市立病院移転新築事業

環境影響評価準備書に対する指摘事項への対応について

平成 23 年 6 月

仙 台 市 立 病 院

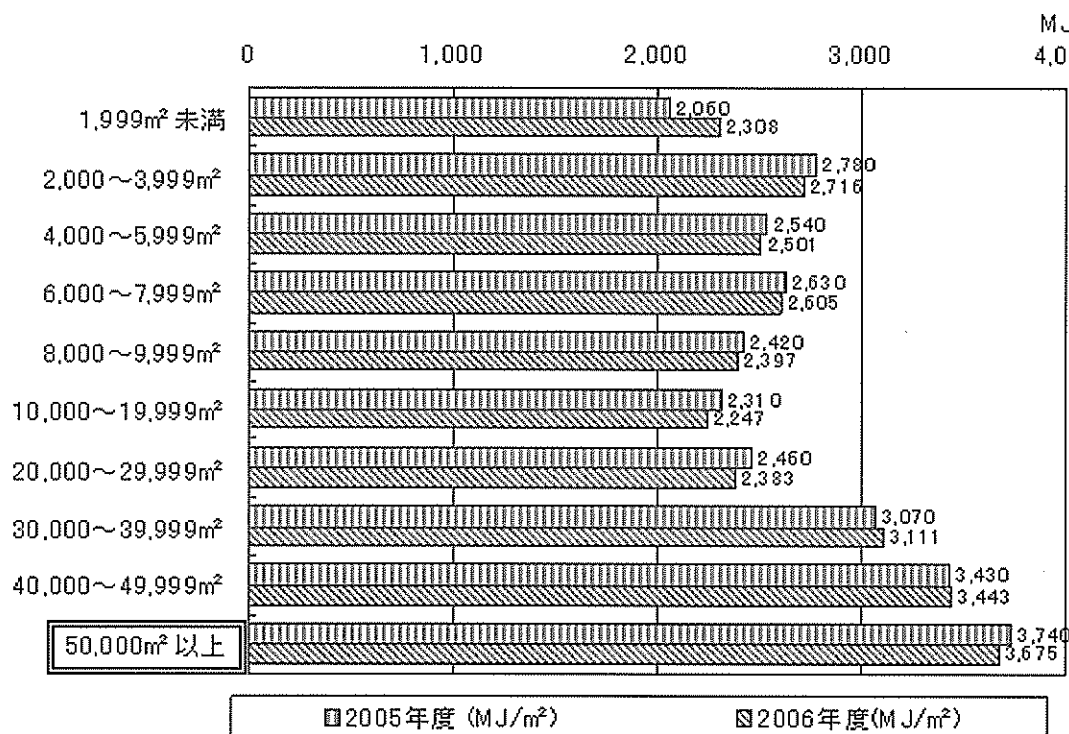
指摘事項	対応方針	備考
1	外壁の凸凹が多く、表面積を大きくする計画となっているのはなぜか。	将来の現地建替えを見込んだ配置及び建築面積の制約、病室には窓が必置であること、看護効率がよい患者数と必要な個室割合、病棟フロア中央のスタッフステーションから各病室への動線の短縮などの医療上の必要性や建築上の条件を考慮した結果、平面図で示した病棟の形状が望ましいと判断したものです。	
2	準備書 49 頁の省エネルギー対策方針について、建築に際しての配慮は複層ガラスについてしか記載がなく、屋根や壁の断熱については記述がない。建物の断熱性能についても記載されたい。	ご指摘の通り修正致しました。	別紙－1 参照
3	建物は少なくとも 30 年間使うことになっており、ランニングコストを下げるためにも建築の性能を上げる必要がある。示された複層ガラスの熱貫流率 2.6 というのは非常に大きい。ガラスと断熱材の仕様を確認し、その採用理由を示されたい。また、断熱性能の向上により冷暖房負荷がどの程度減少するのか、具体的な数値として示されたい。	コスト等を勘案の上、再度検討した結果、ご指摘にありました複層ガラスの空気層の厚さが 6 mm の部分につきましては、サッシの変更がない部分のものを 12 mm とすることで熱負荷を 0.3% 低減できる上、イニシャルコストの増額も少なく、ランニングコストの減により、12 年程度でコストが回収できる見込みであることが分かりました。そのため、複層ガラスの空気層の厚さは、サッシの変更が必要ない部分については、12 mm にする方向で検討致します。 その他につきましては、コスト面等から実施は困難と考えており、別紙により説明致します。	別紙－2 参照
4	限られた予算をどのように使えば最も効果的かという議論をするためにも、冷暖房負荷も含め、施設全体のエネルギー消費の構成を示されたい。	別紙のと通りのエネルギー消費構成となります。 なお、病院全体の消費エネルギー量は、既存同規模病院に比して少なくなるものと予測されます。	別紙－3 参照

以上のとおり、新病院の年間エネルギー使用量は、既存の同規模病院の平均を１～２割程度下回るものと予測される。

別紙－５ 水質（汚濁負荷量のフロー図：準備書 p481）

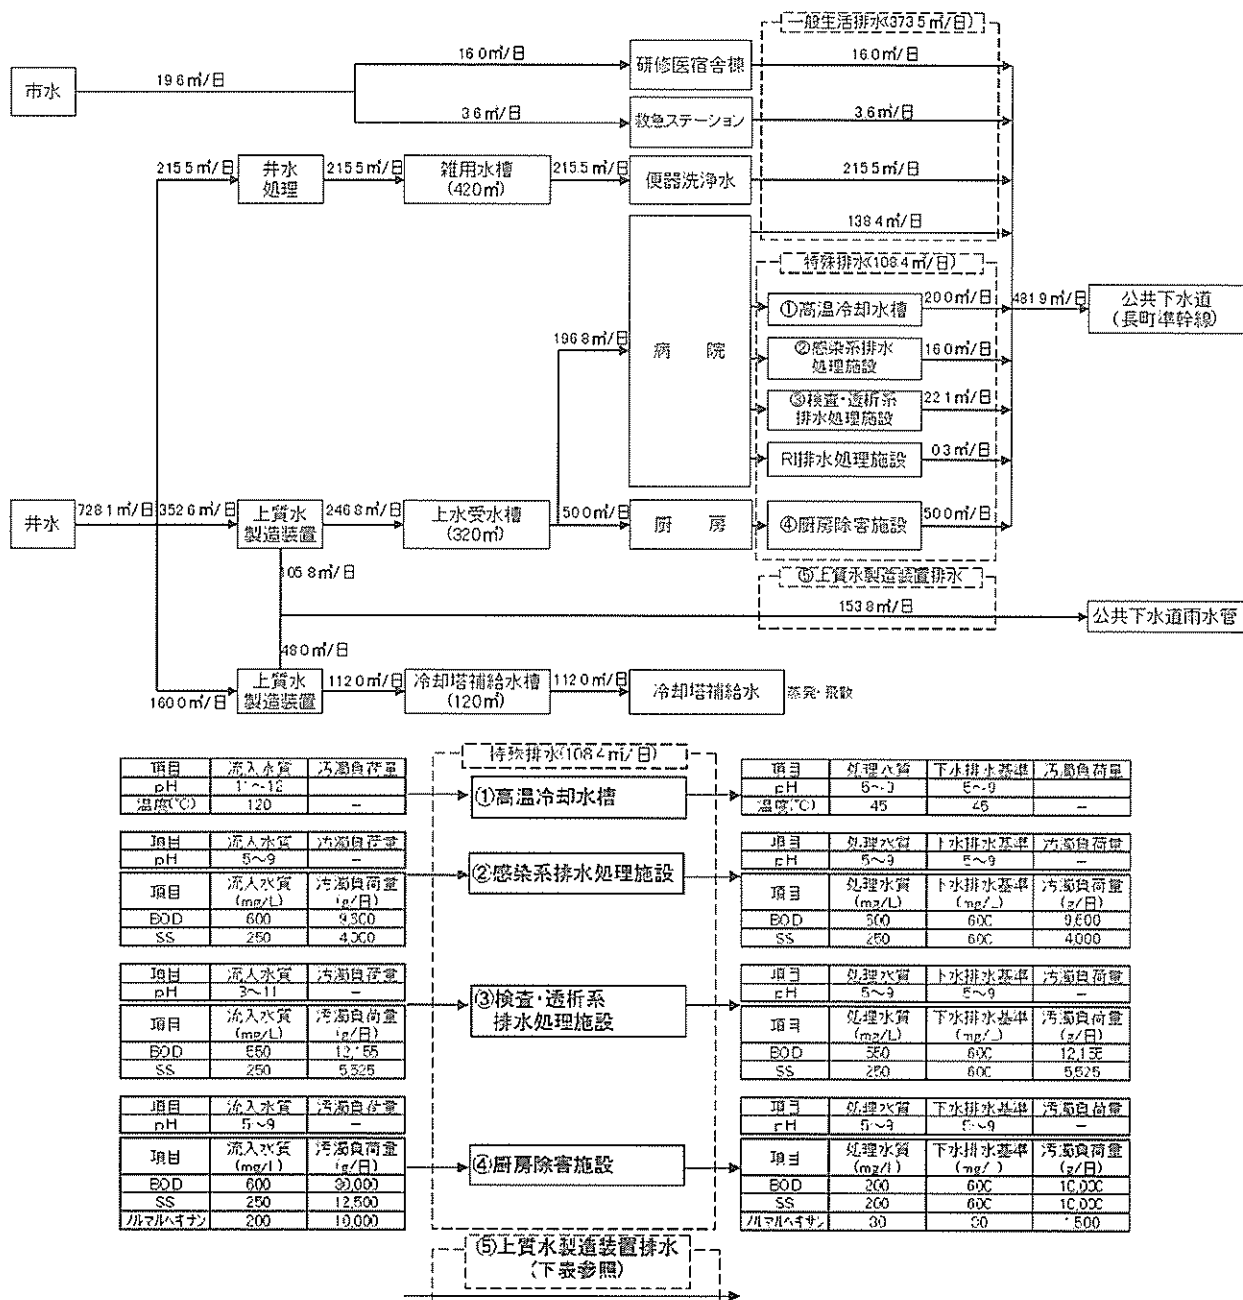
指摘事項	対応方針	備考
1	準備書 478～481 頁の内容について、現病院の平均値などを参考に、生活系なら BOD, SS, 酸・アルカリ系ならば pH など代表的な項目で汚濁負荷量と削減効果が分かるようフロー図を示されたい。	ご指摘のとおり修正致しました。	別紙ー 5 参照
2	上質水製造装置における余剰水の水質が示されていないので、汚染負荷源としての数値を示されたい。		
3	大きな施設であるので、下水処理場に掛ける負荷がどのくらいの位置づけにあるのか示されたい。	南蒲生浄化センターの平成 20 年度の処理量が 292,485 m ³ /日、新病院の想定排出量が 481.9 m ³ /日ですので、センターの処理量に占める割合は 0.165%となります。

また、関係機関と協議の上、上記のと通りの排水管理を行うことから、水の汚れによる院外への影響は小さいと予測される。

植栽計画樹種変更案(高中木)

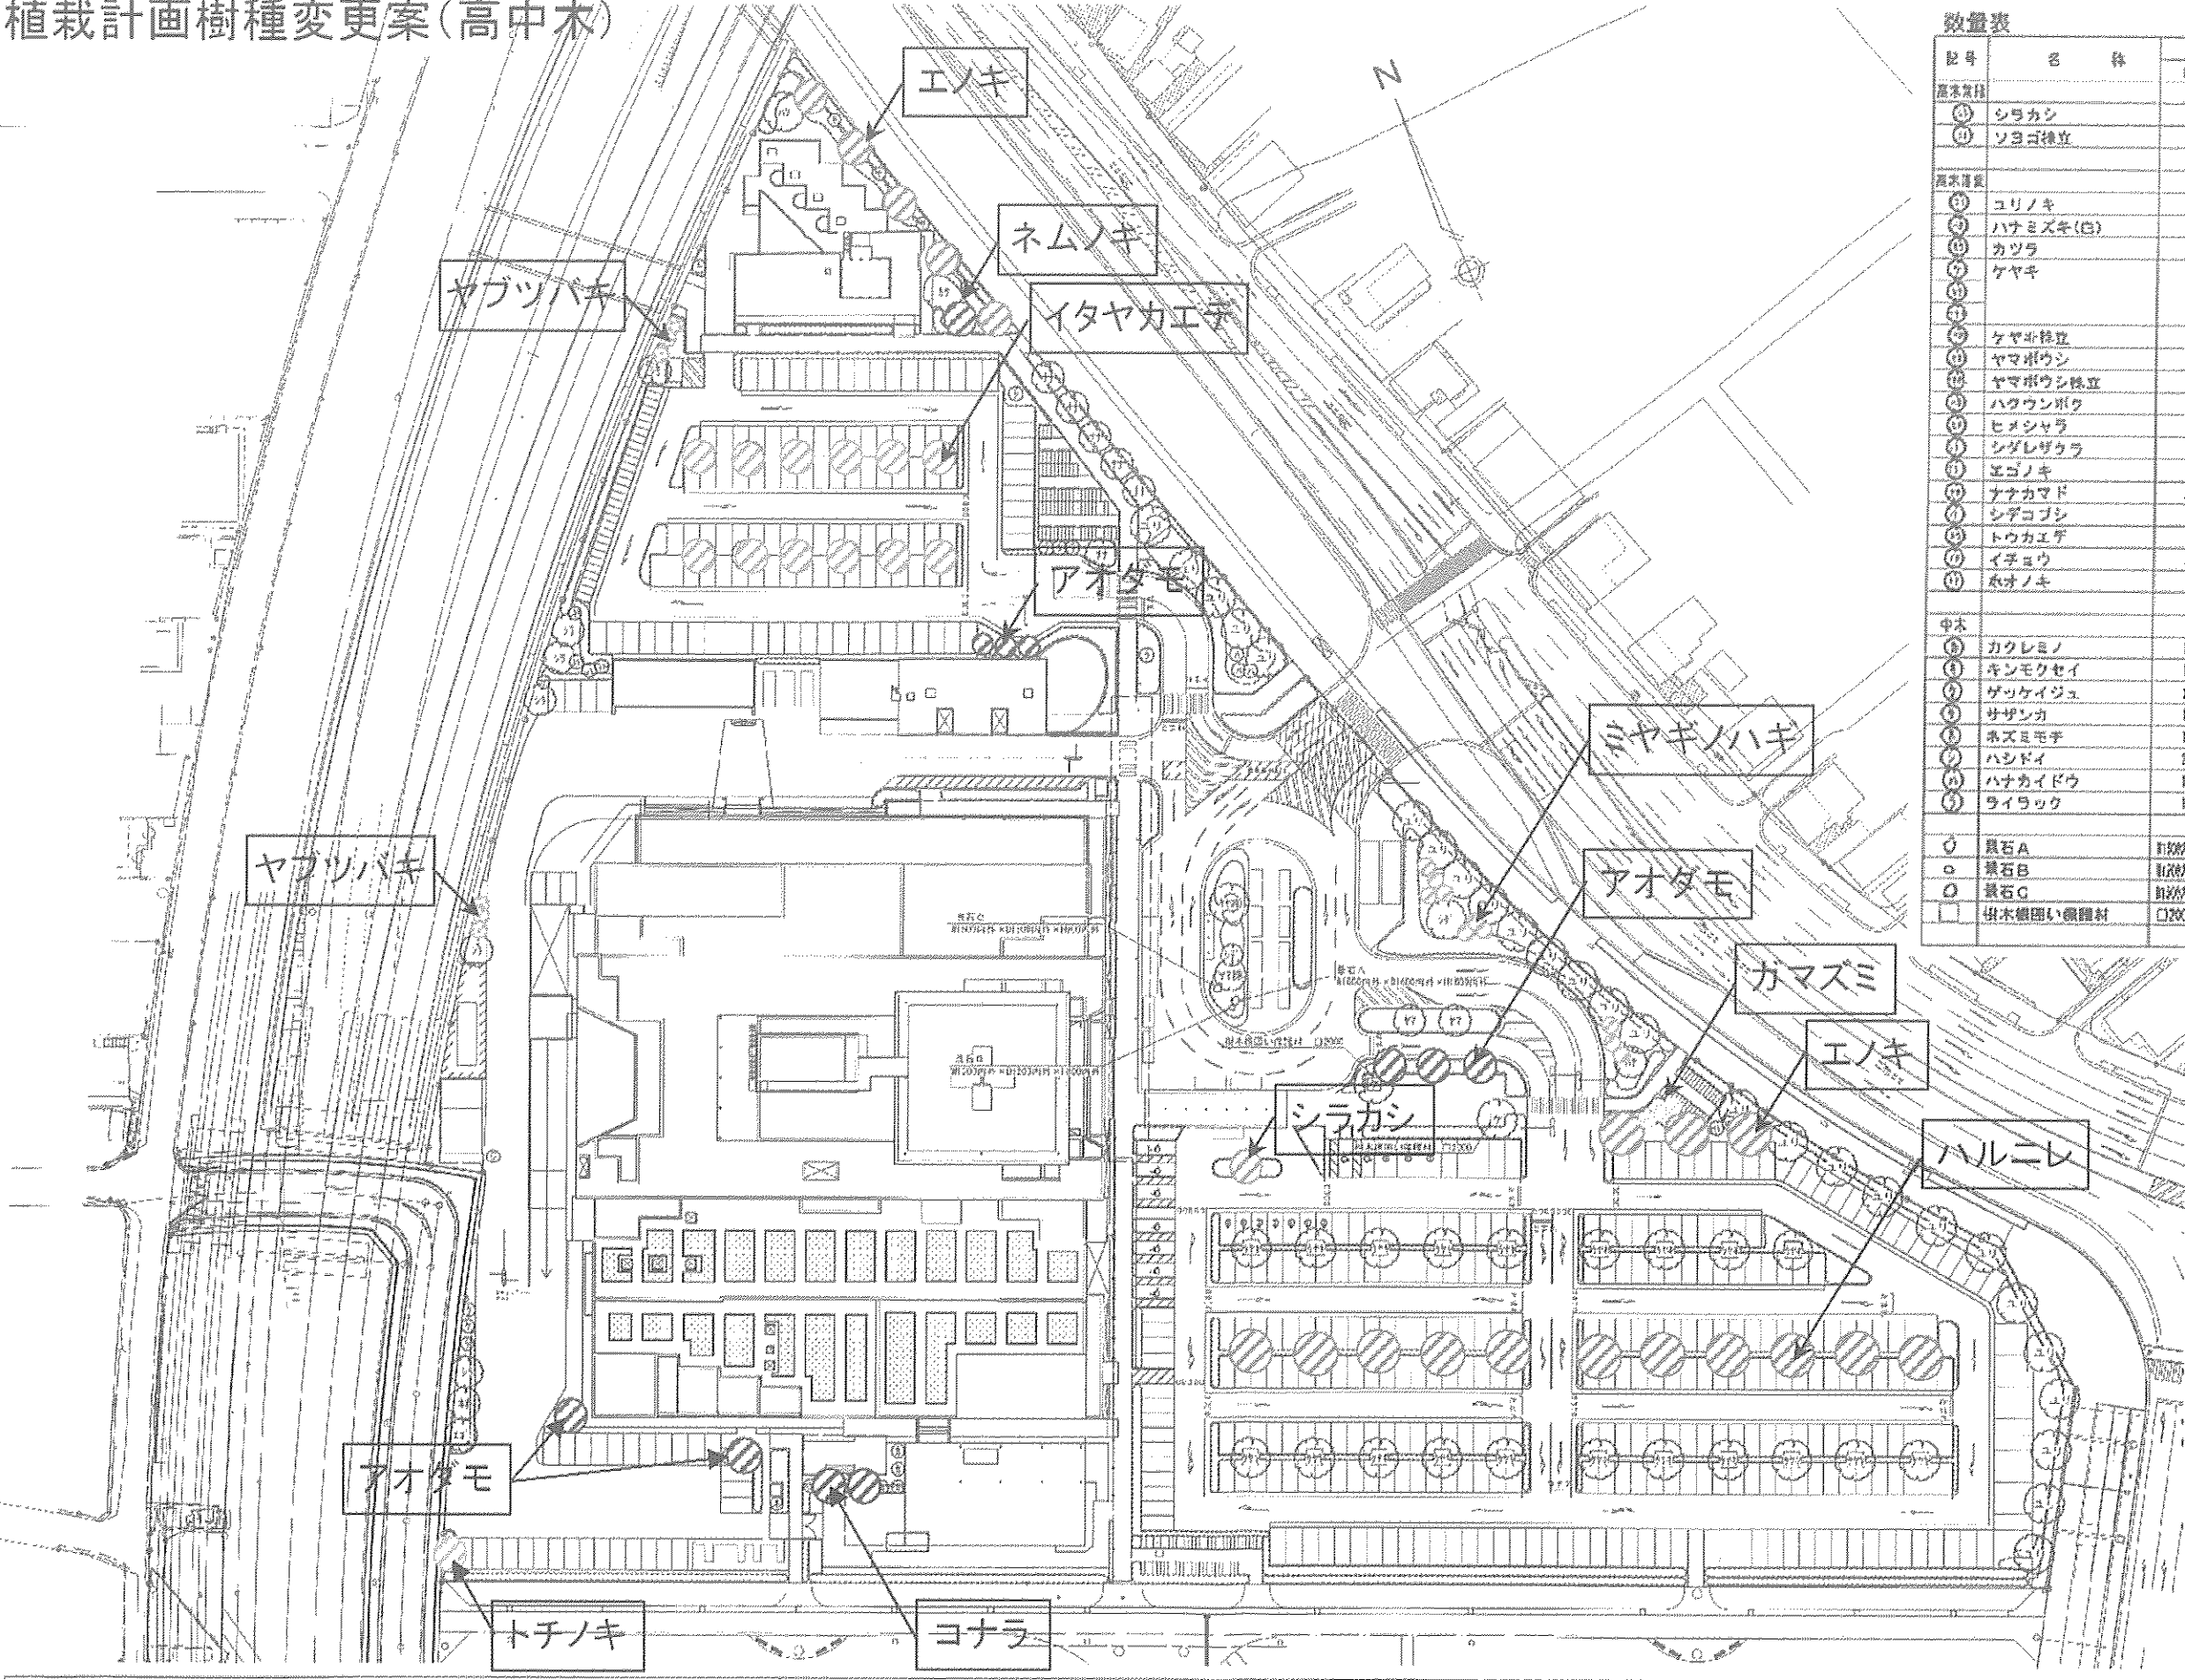
指摘事項	対応方針	備考
1	樹種については、郷土種を選定するという説明だったが、必ずしも郷土種が使用されていない。参考とした仙台市の「ビオトープ復元・創造ガイドライン」が古いのではないか。樹種の選定理由を説明されたい。	第1回審査会でのご指摘及び委員へのヒアリング結果を踏まえ、修正致します。	別紙－7 参照
2	人間から見た際に美しくても、動物が寄ってこないものも多い。この植栽計画は動物の視点から見るとどうか。また、大年寺山には、コナラ、シデ、モミジ類、ハギ、広瀬川の河原にはヤナギ、オニグルミ、エノキ等があり、周辺との繋がりを意識して樹種を選定されたい。
